### **Mémoire de la Communauté métropolitaine de Montréal**

Demande des LNC visant à modifier le permis  
du site des Laboratoires de Chalk River pour  
autoriser la construction d'une installation de  
gestion des déchets près de la surface

Application from the CNL to amend its Chalk  
River Laboratories site licence to authorize the  
construction of a near surface disposal facility

## EXPERTISE DU PROJET D'INSTALLATION DE GESTION DES DECHETS PRES DE LA SURFACE DES LABORATOIRES CHALK RIVER

**Figure 3 : Schéma de principe du remplissage des cellules bétonnées sous abris et photo du site en exploitation [source ANDRA ; Centre de stockage de l'Aube (CSA)]**

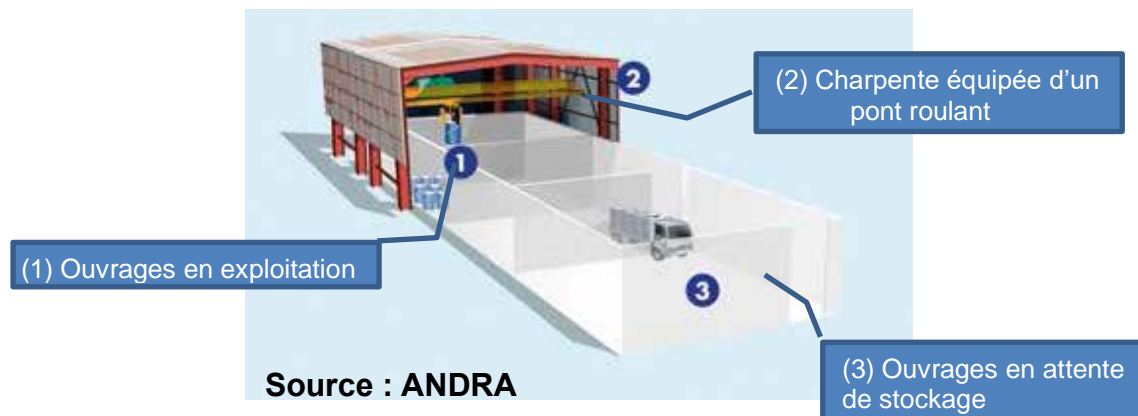
Lors de la phase de remplissage des cellules, la présence d'un toit mobile, qui empêche l'eau d'entrer en contact avec les déchets, permet de limiter drastiquement les rejets liquides dans l'environnement. Ce système d'abri temporaire est utilisé en France au centre de stockage de l'Aube (CSA) (voir figure 3). **Dans les premières versions du projet**, les LNC ne mentionnaient même pas cette option dans leur énoncé des incidences environnementales.

A la place, les LNC prévoyaient, qu'à la fin de chaque journée de travail, la surface des zones actives de gestion des déchets sera temporairement recouverte d'une couche de sol (d'une épaisseur d'environ 15 cm), de bâches, d'un fixatif ou d'un agent de durcissement ou d'un système de couverture temporaire similaire afin de contrôler l'émission de poussières diffuses provenant de la surface des déchets et l'érosion. Cette couverture journalière a aussi pour but de faciliter l'accès des équipements à la zone d'évacuation active et d'améliorer l'aspect visuel du site. Les LNC précisent que, lorsque cela est possible, du sol à texture plus grossière peut être utilisé comme couverture journalière

Figure 6 : Schéma de principe du stockage des déchets faiblement et moyennement radioactifs au centre de stockage de l’Aube en France [ANDRA2017].

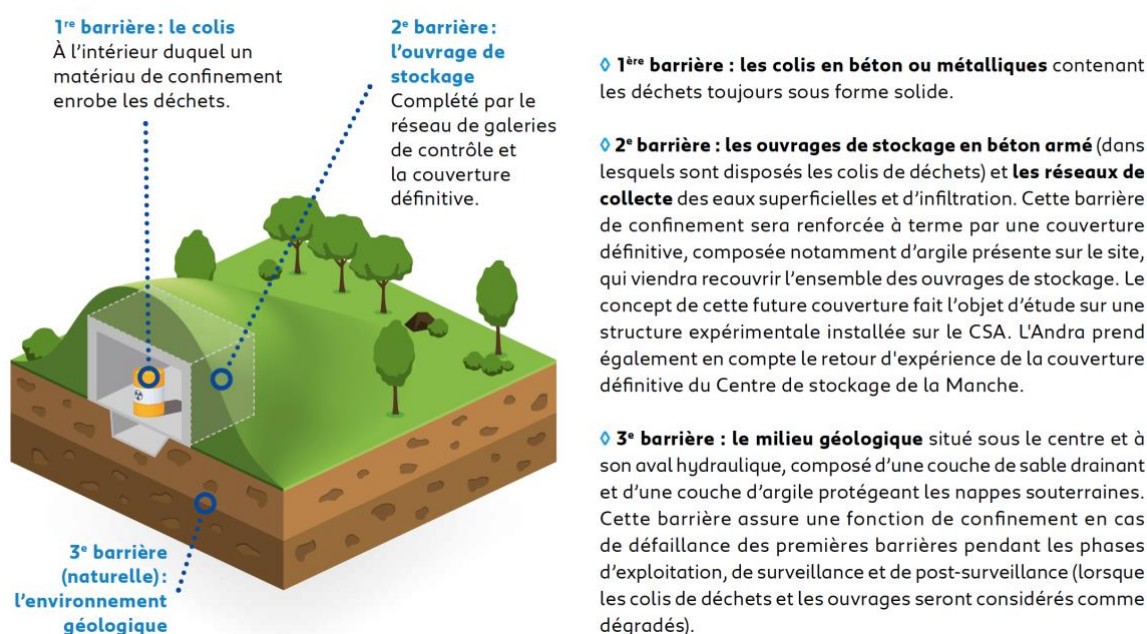
Une VBS recouverte d’une couverture similaire à celle du MCA permet un meilleur confinement à long terme et une réduction de la charge pour les générations futures, conformément aux principes de gestion des déchets radioactifs. C’est l’option retenue par la France (voir figure 6).

En 2018, l’ACRO recommandait que les LNC appliquent les meilleures technologies disponibles pour protéger l’environnement et les générations futures en retenant l’option d’une VBS protégée par une couverture. Aucun changement n’est apporté par rapport à la première version du projet mais les restrictions sur l’inventaire des déchets à stocker est une réponse à ce problème.

Figure 8 : Localisation de l'IGDPS (en rouge) dans le bassin hydrologique du Lac Perch [LNC-EIE2017].

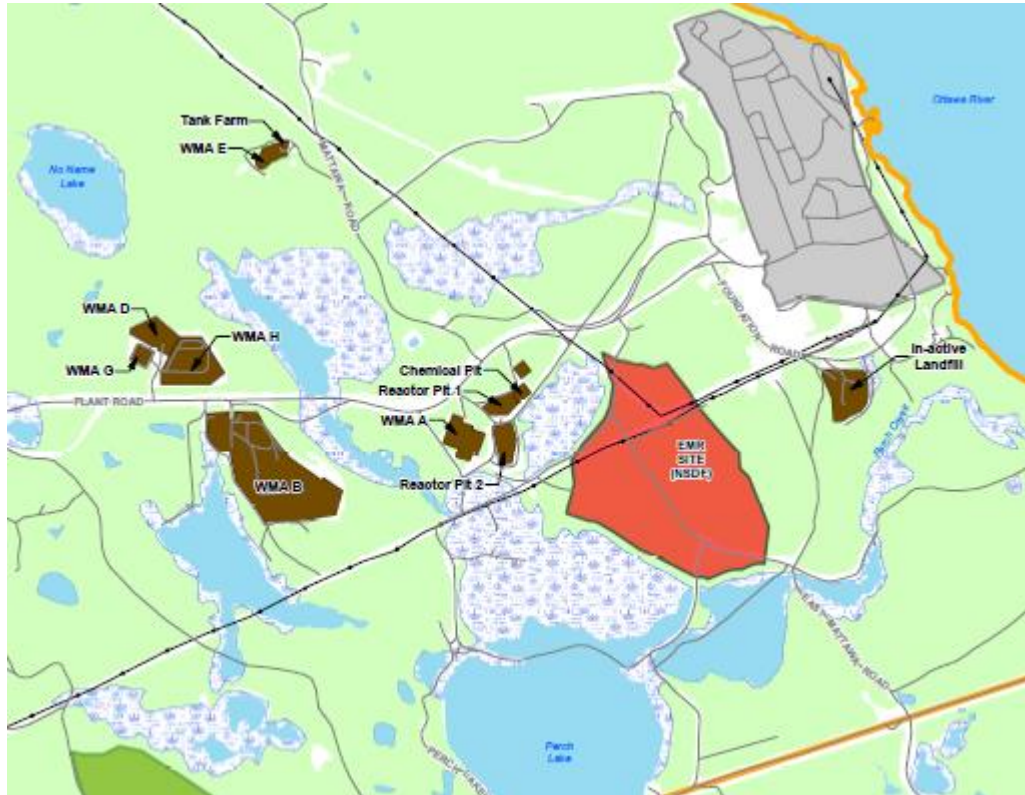
Le bassin du lac Perch draine une partie de la zone Sud des LCR (voir figure 8). Bon nombre des zones de gestion des déchets se trouvent dans cette partie, dont celles des déchets A et B, ainsi que la zone de rejet des déchets liquides qui comprend la fosse de réacteur 1, la fosse de réacteur 2 et la fosse chimique.

**Le principal contaminant préoccupant associé au bassin du lac Perch est le strontium-90 (Sr-90), radionucléide émetteur bêta, particulièrement radio-toxique.** Les sources d’émission les plus importantes sont la zone de gestion des déchets A, la zone de dispersion des liquides (puits chimique et puits du réacteur 2) et la zone de gestion des déchets B.

Figure 11 : Emplacement des stations de surveillance de l’eau de surface et des déversoirs (extrait carte issue du projet de surveillance de l’IGPDS [LNC-PPS2021])

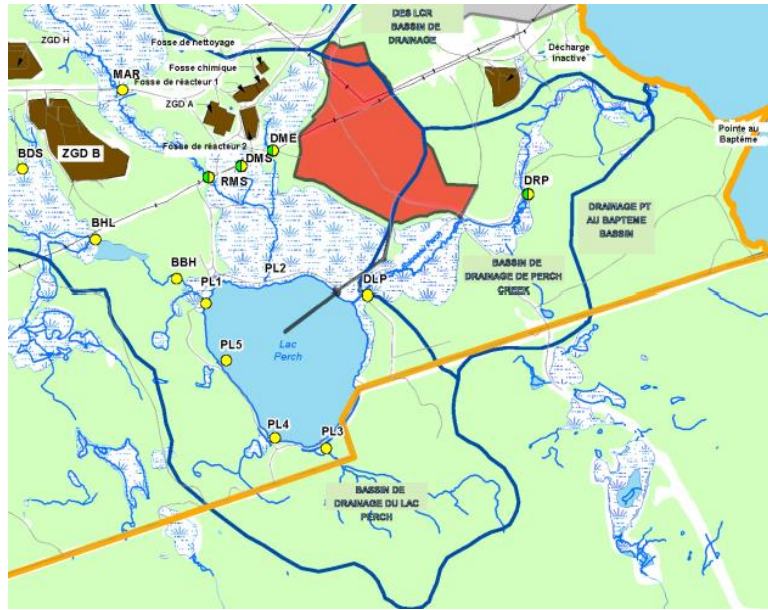
- **4 sites suivis : DME, PL2, DLP, DRP** (déversoir marais Est (DME), déversoir du ruisseau Perch (DRP), auquel sera ajouté le ruisseau Main Stream (RMS)). Voir la carte, figure 11.

Deux critères sont proposés : un critère 1 dit « d’analyse des tendances », basé sur 1/5<sup>ième</sup> du critère de niveau 2, basé, quant à lui, sur une dose calculée d’environ un tiers de la dose maximale admissible pour le public (0,3 mSv/an<sup>6</sup>). Ces critères sont présentés dans le tableau ci-dessous. Concernant les eaux de surface, le critère 1 prévoit des niveaux attendus à proximité du site plus faible si une décharge directe est effectuée à 100% vers le lac Perch (sans passer vers une galerie d’exfiltration).

Figure 12 : Localisation des puits de surveillance des eaux souterraines [LNC-PPS2021].

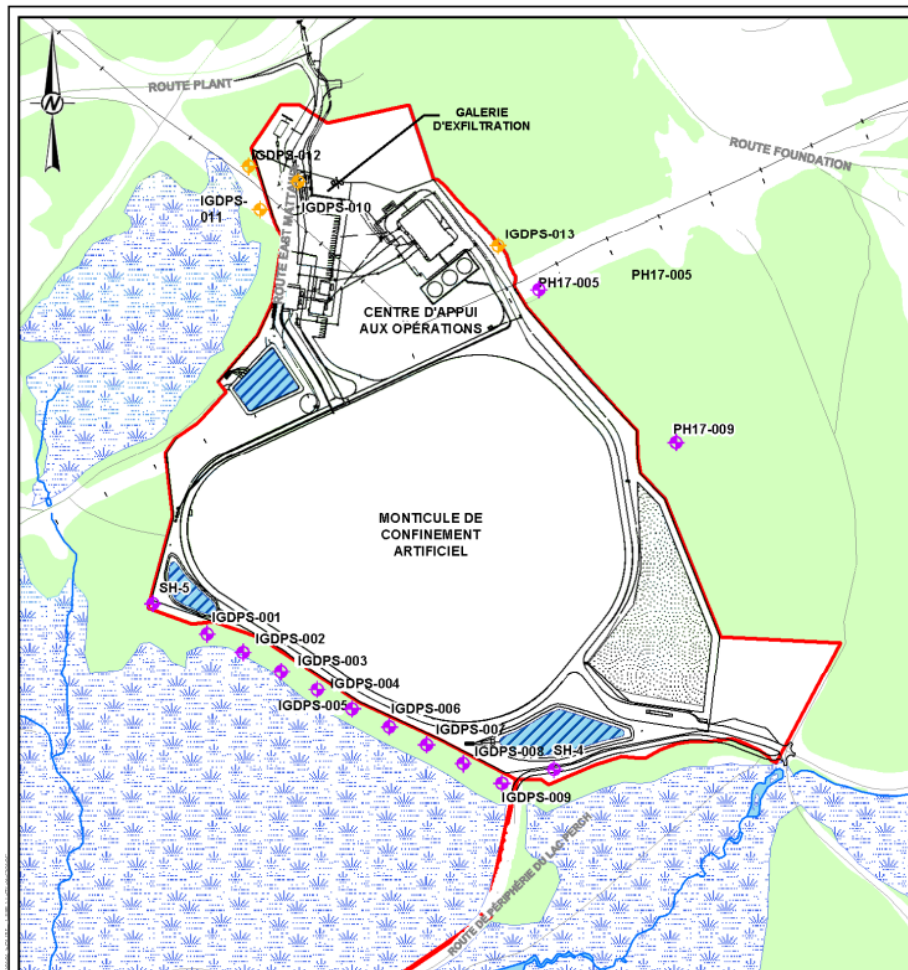
du site seront utilisés pour le suivi (voir figure 12, les puits existants en violet et puits proposés en jaune).

➔ **Nous recommandons une surveillance trimestrielle afin de mieux prendre en compte l’influence des variations saisonnières sur la hauteur des nappes phréatiques.**

Les paramètres radiologiques suivis sont : l’alpha brut, et bêta brut, ainsi que les émetteurs gamma et le tritium. Le tritium sera le principal indicateur de la présence de fuites de lixiviat provenant du MCA en raison de sa mobilité dans les eaux souterraines.

Les critères retenus tenant compte du niveau des pollutions actuellement observés à proximité de l’IGPDS, la mise en évidence d’un impact lié au nouveau dépotoir sera difficile à évaluer. Cette situation signifie qu’il sera quasiment impossible de mettre en
